# ÚZEMNÍ PLÁN MĚSTA BRNA

Textová část Odůvodnění

Kapitola 18 Rozhodnutí o námitkách (včetně odůvodnění)

Svazek Nb11 *(bez osobních údajů)*

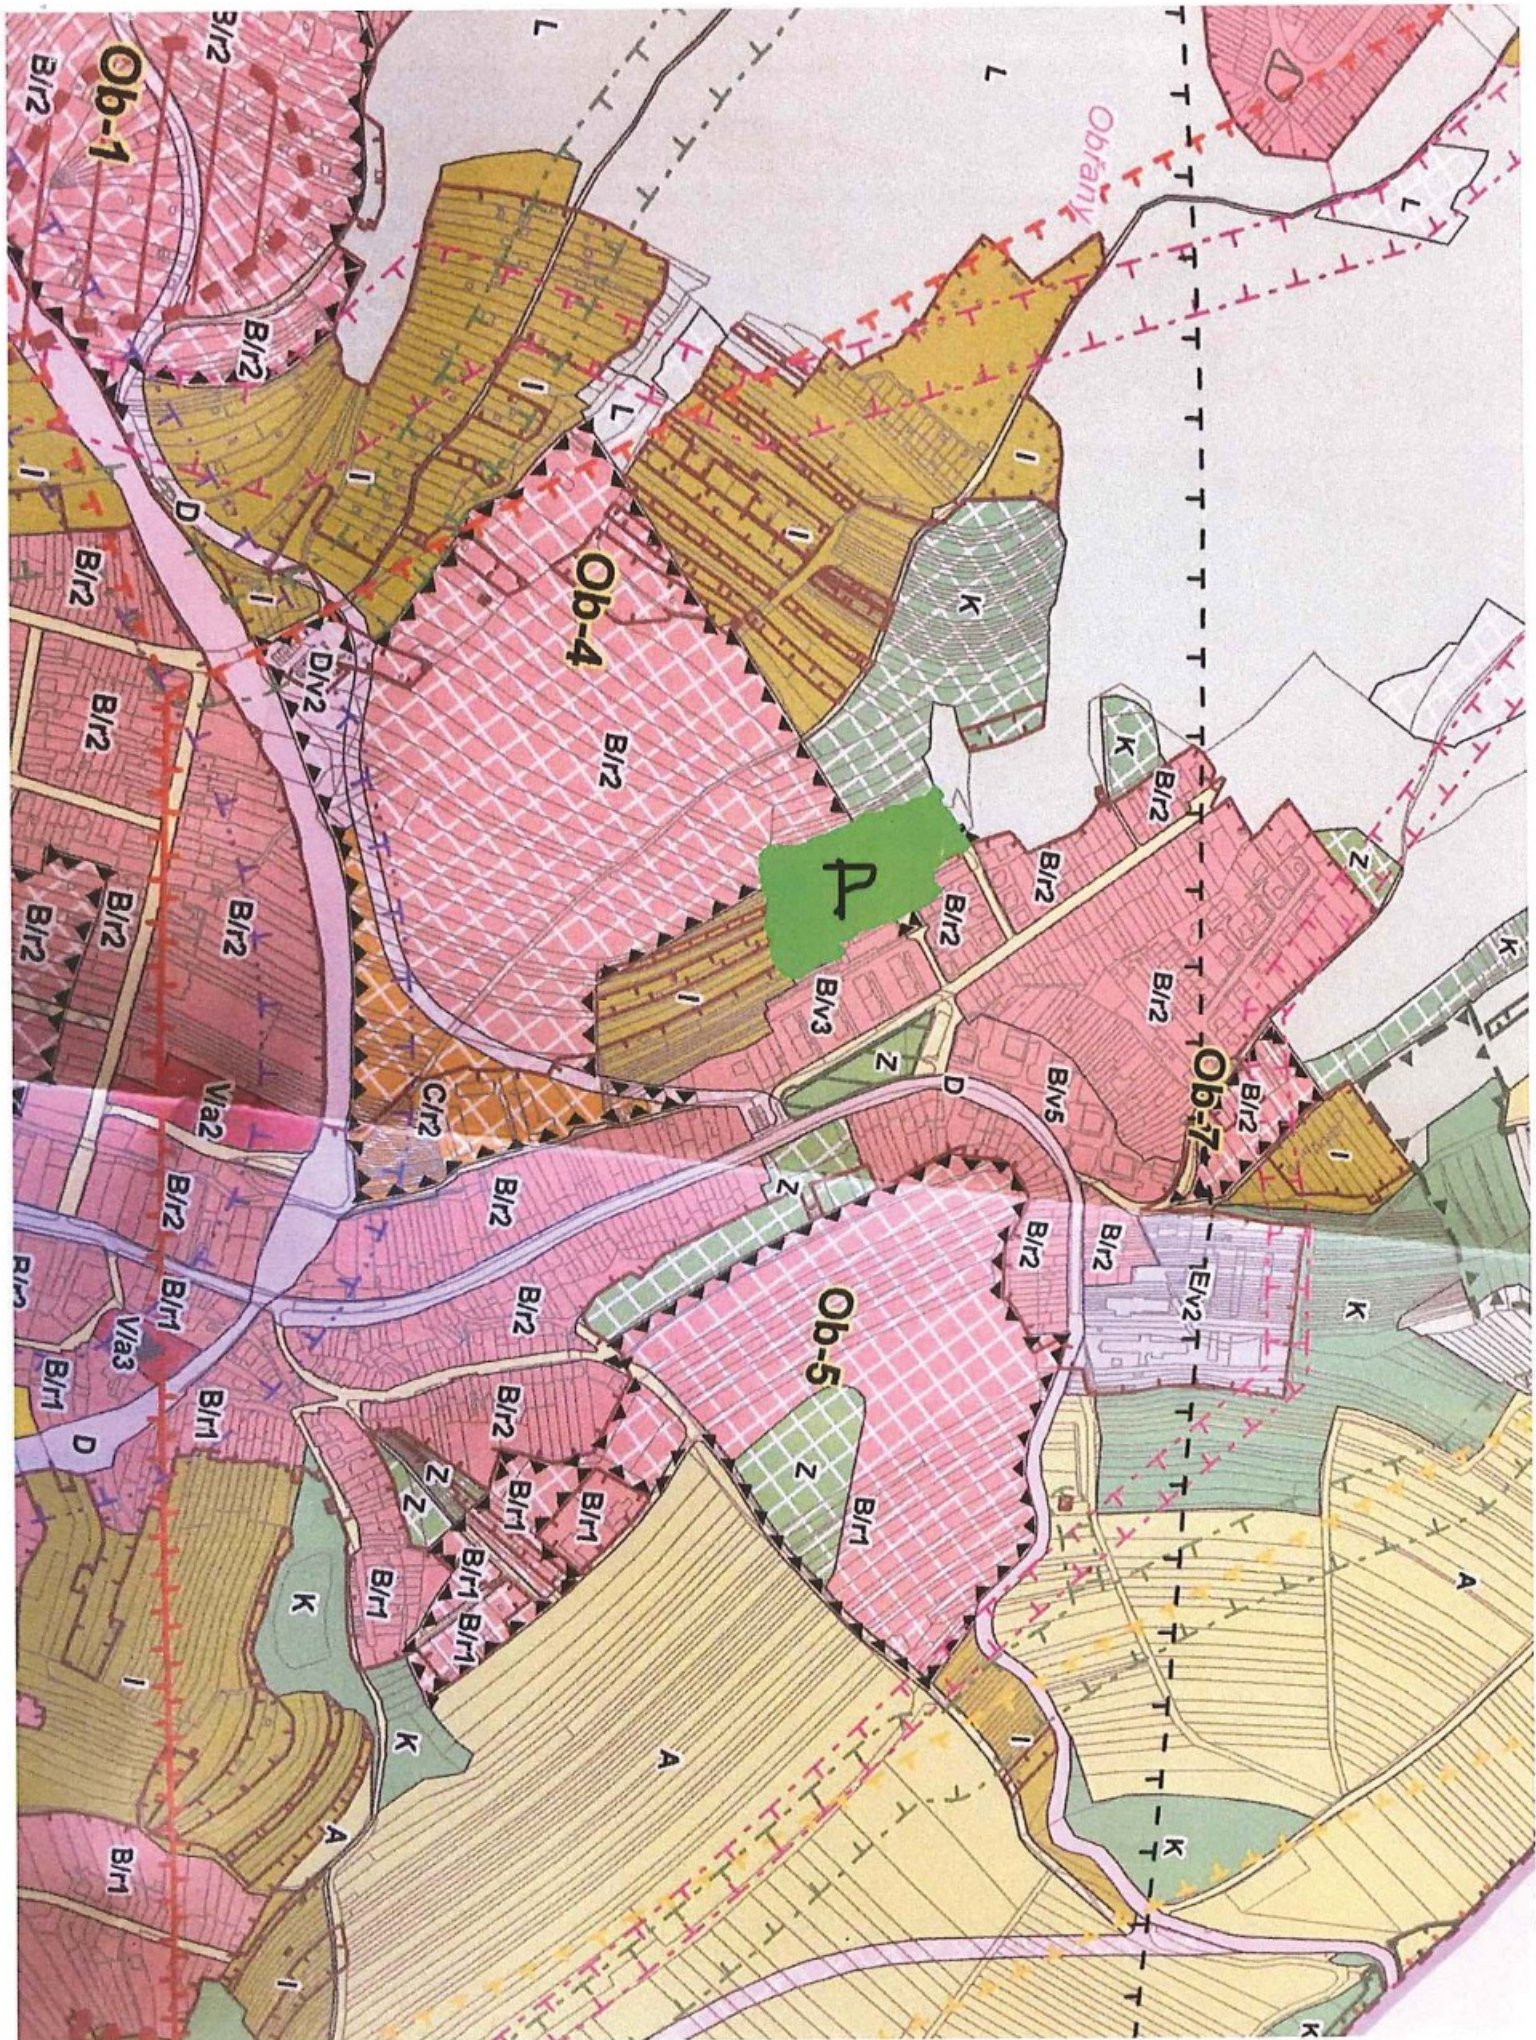
Zásadně nesouhlasíme s návrhem územního plánu zařadit lokalitu "P" dle přílohy "1". Jedná se o účelovou snahu několika majitelů parcel které jsou vedeny trvale jako zahrady změnit tyto na stavební pozemky. Tyto snahy se opakují pravidelně každých pár let při změnách územ. plánu. Tato lokalita je naprosto nevhodná pro výstavbu jak z důvodu špatné dopravní dostupnosti, problémy se sesuvy, odvod dešťové vody atd. Upozorňuji, že v roce 2002 si odbor OUPR města Brna nechal vypracovat studii od ateliéru URB1, která tuhle lokalitu ~~procházela~~ nedoporučila k zástavbě. viz příloha "2". Je to patrné na první pohled při osobní prohlídce uvedených lokalit.

*POŽADUJI ZMĚNU PLOCH VLASTNICKY NEKATEGORIZOVANÝCH ZAHRADEK.*

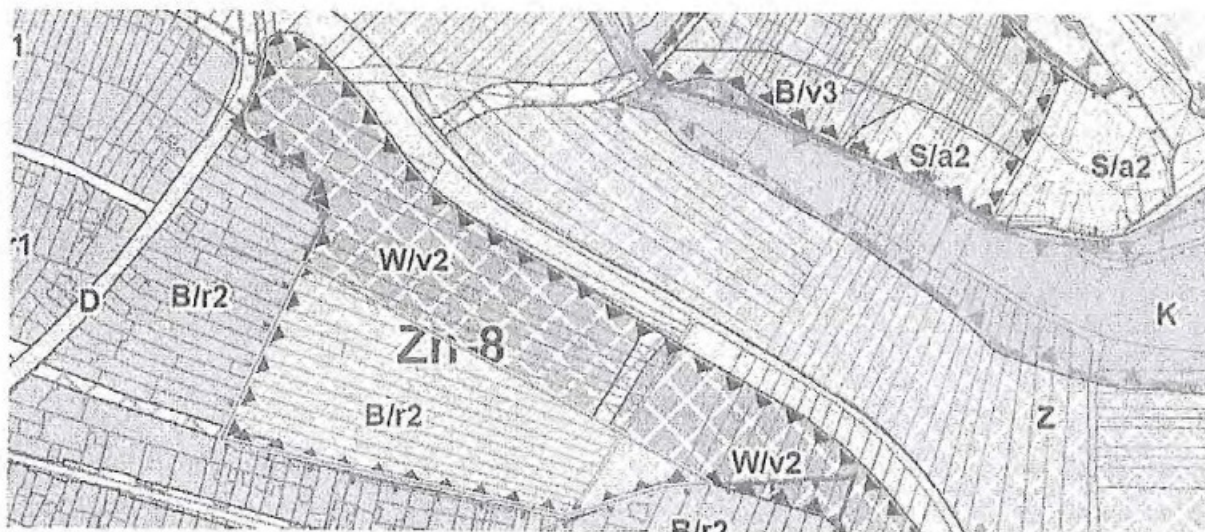
V Brně dne 5.6.2020

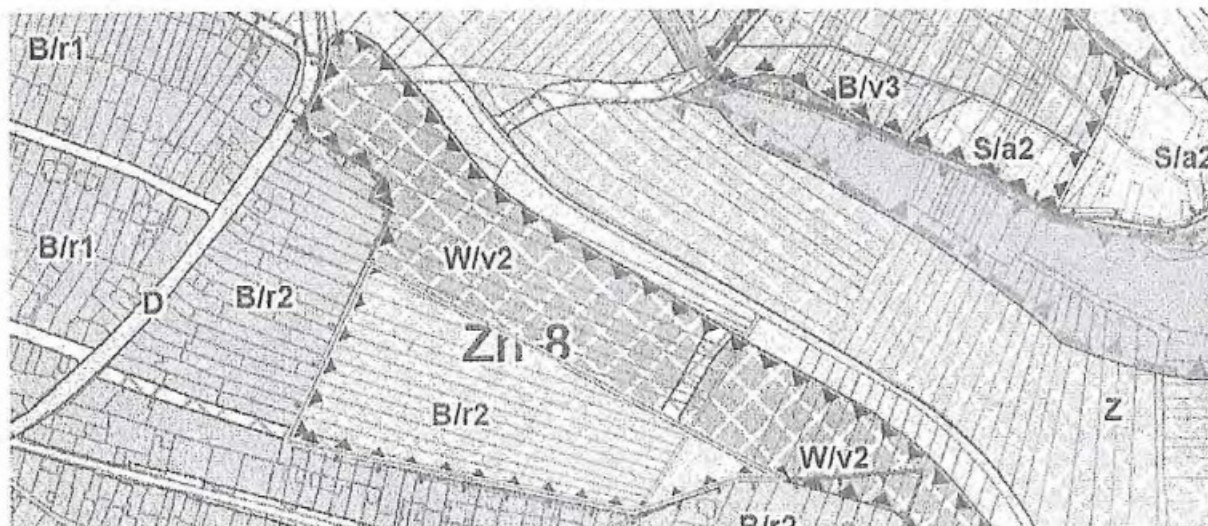
*Tato změna však nemá vliv na podstatu vyhodnocení požadavku podatele.*

### **Námitka č.13**

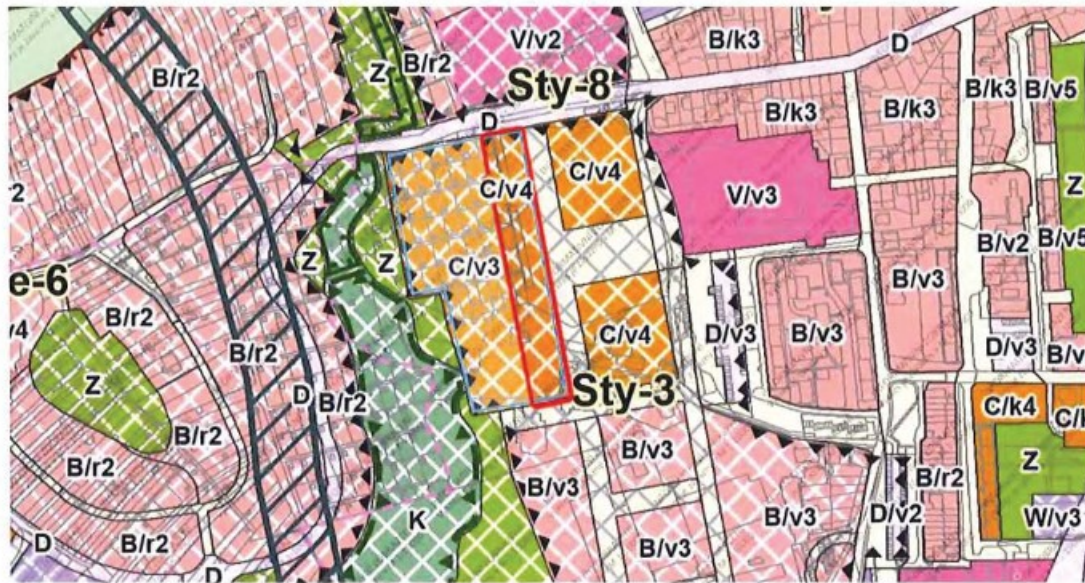
#### **Výrok:**

hlavní výkres – zrušení pásu krajinné zeleně podél Svatky na pozemcích KTL Brno

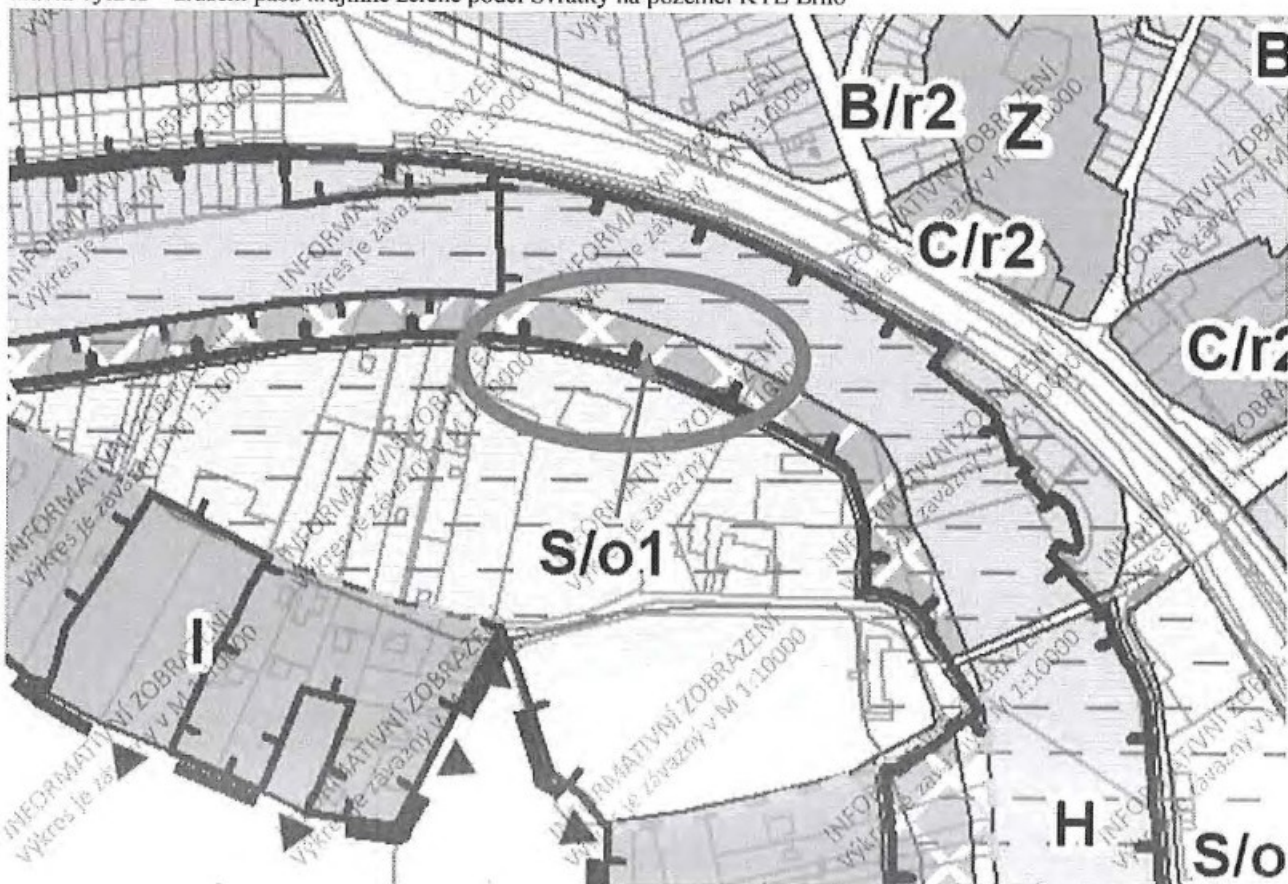
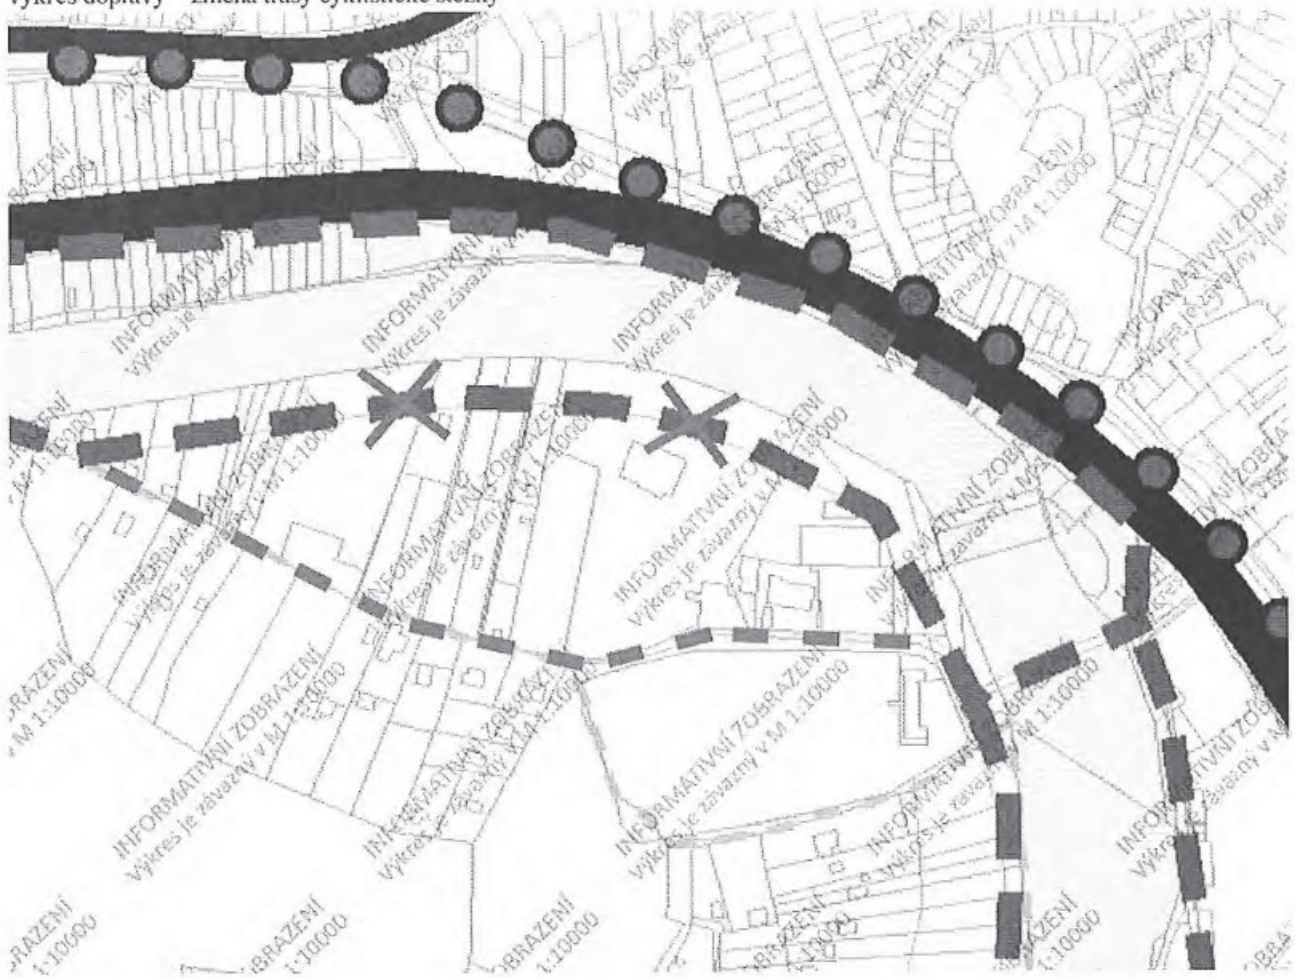
výkres dopravy – změna trasy cyklistické stezky

- pozemky se nacházejí v ploše **Z** – **plocha městské zeleně**, jak je patrné z výřezu návrhu územního plánu:

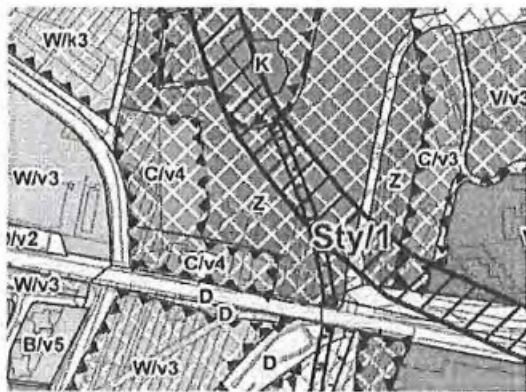
Návrhem územního plánu města Brna dojde ke znehodnocení pozemků parc. č. 1250, 1251, 1260/126 v katastrálním území Bohunice, neboť pozemky byly zařazeny do nezastavitelného území oproti stávajícímu územnímu plánu – podrobnosti v odůvodnění námítky.

*Sty/1 VMO Tunel Červený kopec (rychlostní komunikace) Tato čtyřpruhová silnice I/42 vedená v tunelu je součástí VMO. Technické řešení převzato z I/42 Brno VMO, Pražská radiála – Heršpická technicko – ekonomická studie, PK Ossendorf s.r.o., 2018.*

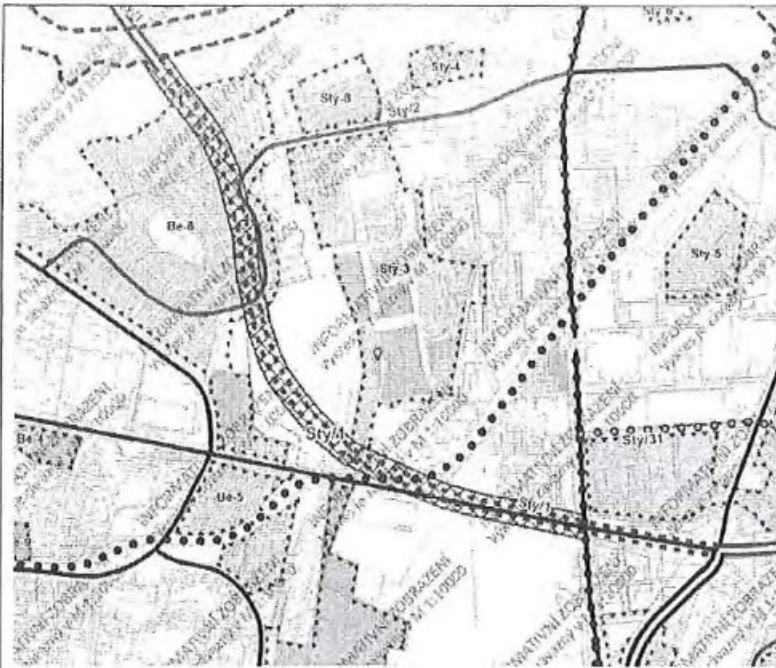
- územím dále přechází koridor dopravní infrastruktury Sty/1 popsany takto:

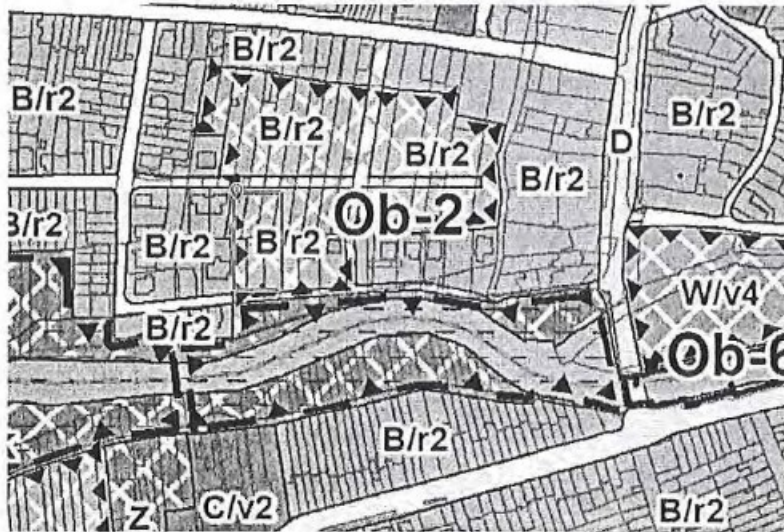
Nesouhlasím s navrhovanou změnou využití části pozemků uvedených na Ob-2 z BC 0,4 (plocha čistého bydlení) na B/r2, a to:

[REDACTED] v současnosti jsou pozemky využívány jako zahrada a nepřeji si žádnou změnu využití.
